Onderwerp Oplevercontrole akkoord onder voorwaarden

AZC Albergen
Gravendijk 6
7665 SK Albergen

Rapport Brandveiligheid Realisatie

Oplevercontrole

Foto 1

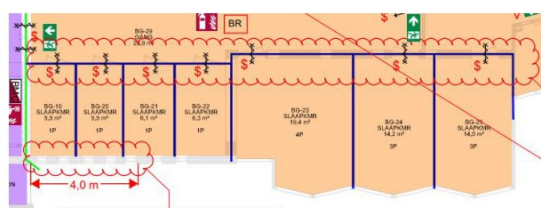
De deuren in de nieuw gecreëerde slaapkamers op de begane grond voldoen niet aan de gestelde WBDBO van 30 minuten in combinatie met de stalen kozijnen. Nieuwe deuren zijn besteld en worden uiterlijk 17 september geplaatst. Er moet worden aangetoond met testrapporten of certificaten dat deze deuren voldoen aan de gestelde eis van 30 minuten WBDBO.

Foto 2

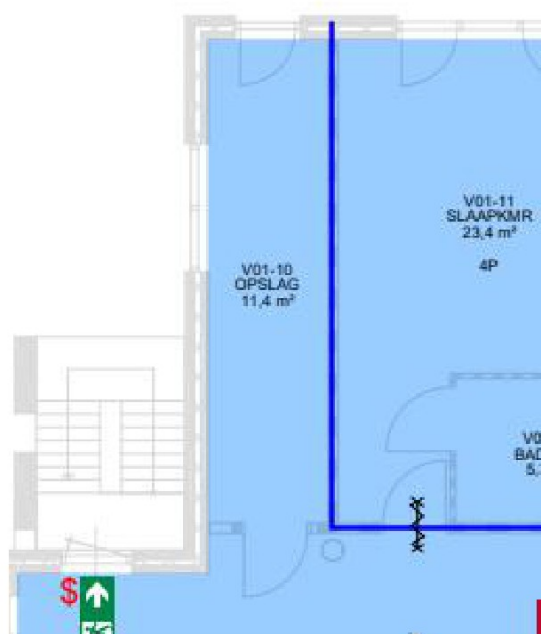
De ventilatieschacht die verticaal loopt van de begane grond, door de opslagruimte op de eerste verdieping naar de technische ruimte op de tweede verdieping is recent brandwerend uitgevoerd. De naadaansluitingen (wanden en vloeren) moeten nog worden dicht gekit middels een brandwerende kit of pasta. Een bewijs van uitvoering moet worden opgestuurd.
